東海第二発電所 燃料有効長頂部位置データの不整合等に係る 原因・対策及び水平展開について

平成30年6月18日
日本原子力発電株式会社

1-1-3 燃料有効長頂部(TAF)位置データの不整合

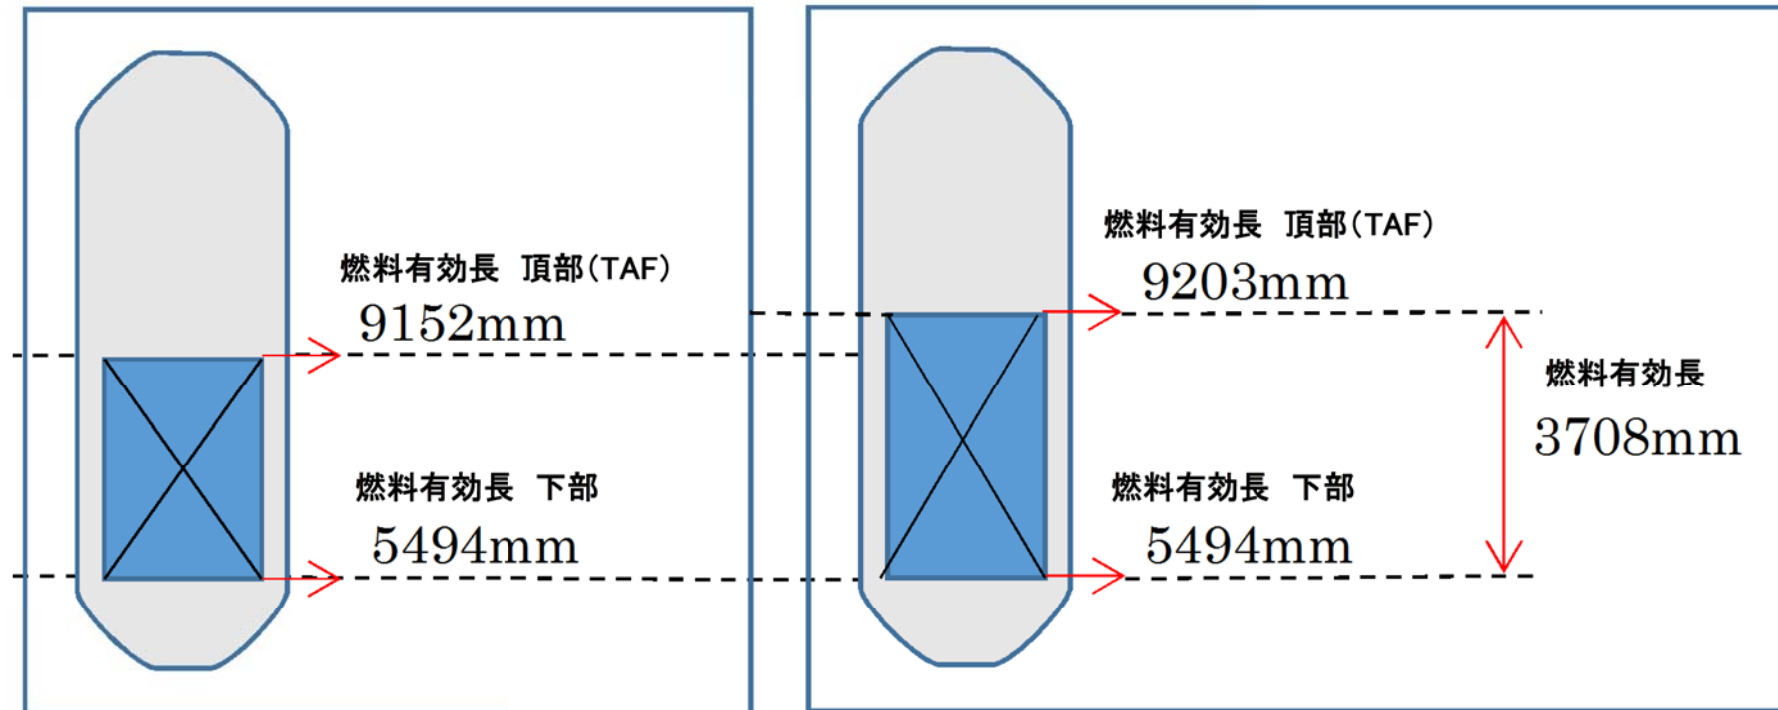
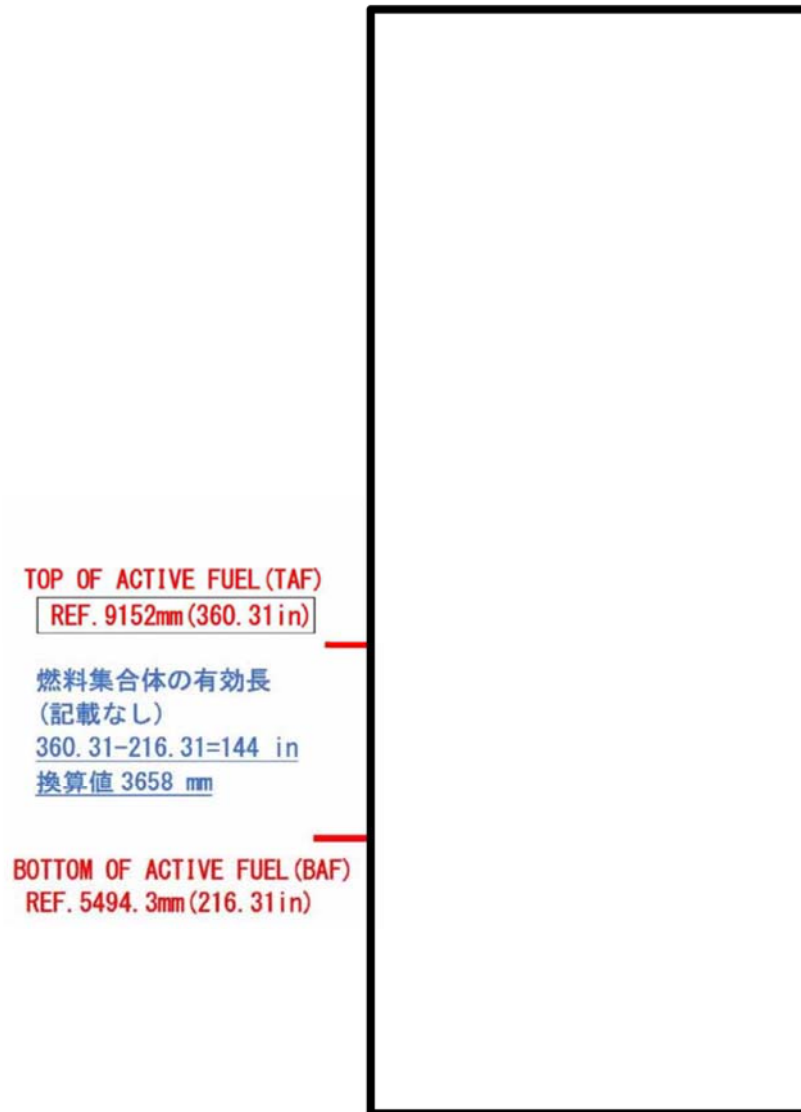
燃料有効長 頂部(TAF)位置は、
原子炉圧力容器底から 9152 mm

51mm
不整合

燃料有効長 頂部(TAF)位置は、
原子炉圧力容器底から 9203 mm

- ・製作メーカ図面, 原子炉水位計(燃料域)の設定根拠書等,
7×7燃料のTAFの値が用いられていた図面・図書を訂正する。
 - a. 製作メーカ図面
 - b. 原子炉水位計(燃料域)の設定根拠書
 - c. 非常時運転手順書Ⅱ
 - d. 安全審査資料

＜原子炉圧力容器炉心領域の追加UT範囲＞

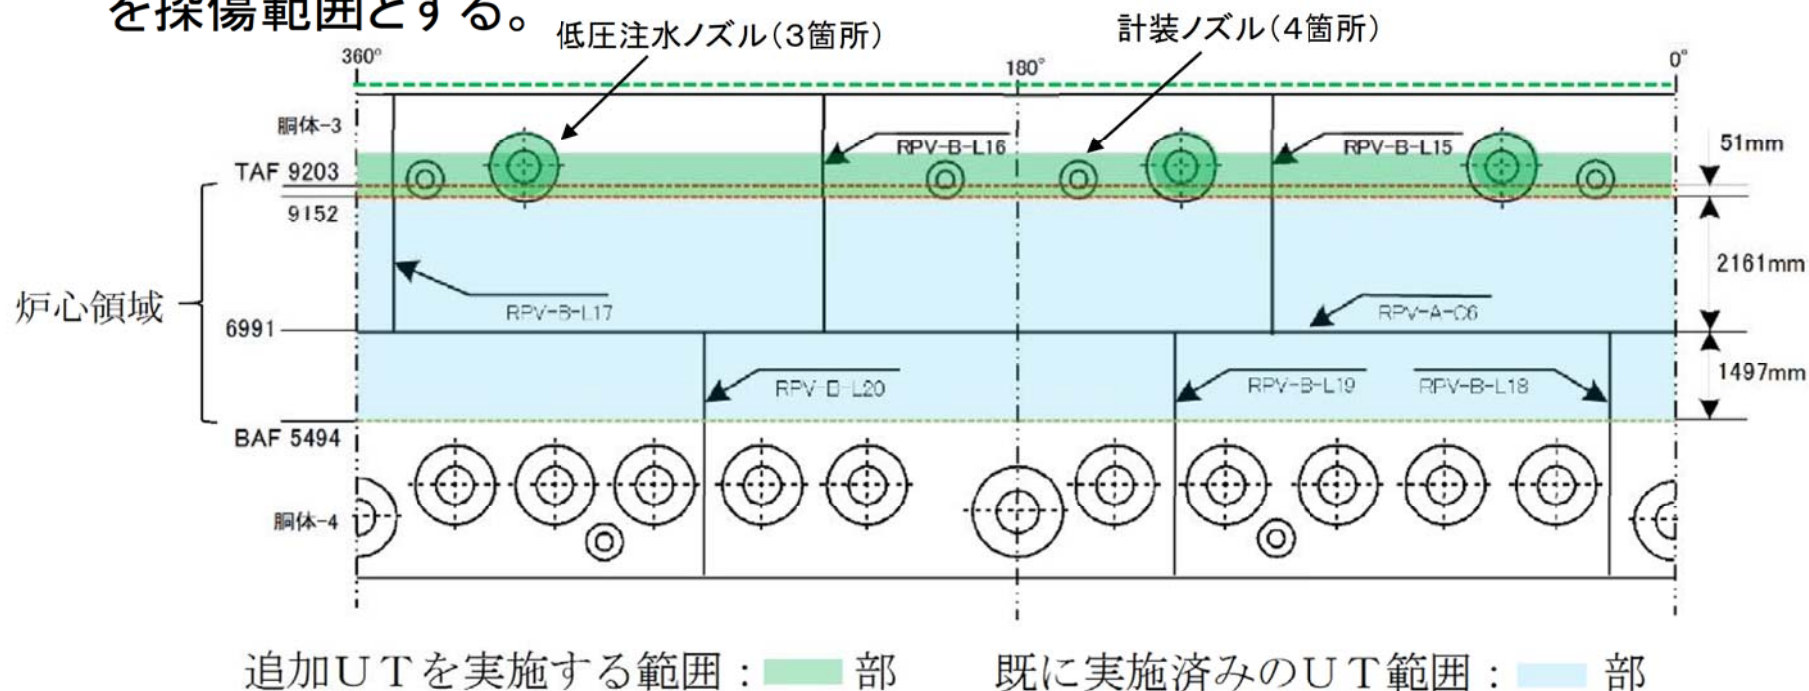
上記のように、点検対象である炉心領域について、工認記載のTAFの値(9203mm)に対し、本来とは異なるTAF値(9152mm)をUTの対象部位とし点検を行った。

- ・追加点検範囲は、データが不足していた範囲(9,152mm～9,203 mm)を対象とするが、実際のUT範囲は、9,203 mm(TAF)を超える余裕をもった範囲とする。
- ・低圧注水ノズルと計装ノズルは、原子炉圧力容器母材と溶接線までの全周を探傷範囲とする。

上記について、3/25から4/20にかけて点検を実施。結果、有意な欠陥は確認されなかった。点検結果を反映した運転期間延長認可申請の補正を5/8に実施した。

図1 ペDESTAL概要図

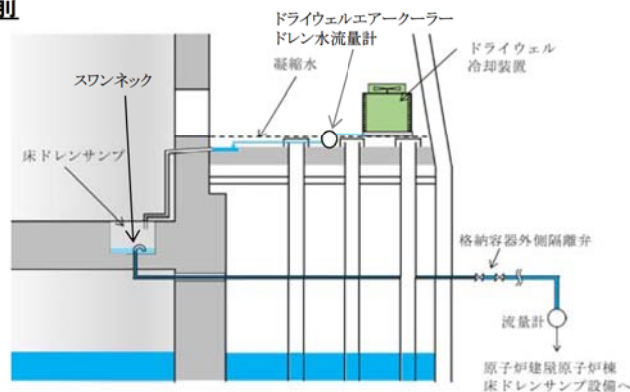
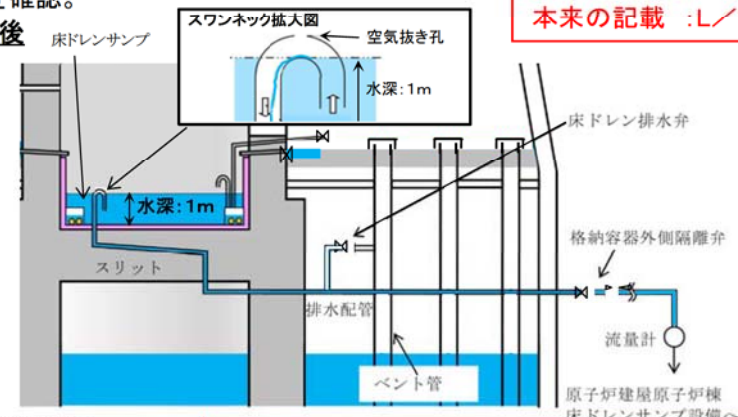
設置変更許可申請書の審査会合資料(5/15)及び関連する審査資料(技術的能力1.8)において、原子炉格納容器内床ドレンサンプ流入量の単位が、本来と異なることを確認した。【現記載: $\text{m}^3/\text{h} \Rightarrow$ 本来の記載: L/h ; 別紙参照】

記載誤り : m³/h
本来の記載 : L/h

本来と異なる単位が記載されていることを確認した以下の資料について記載を適正化した。
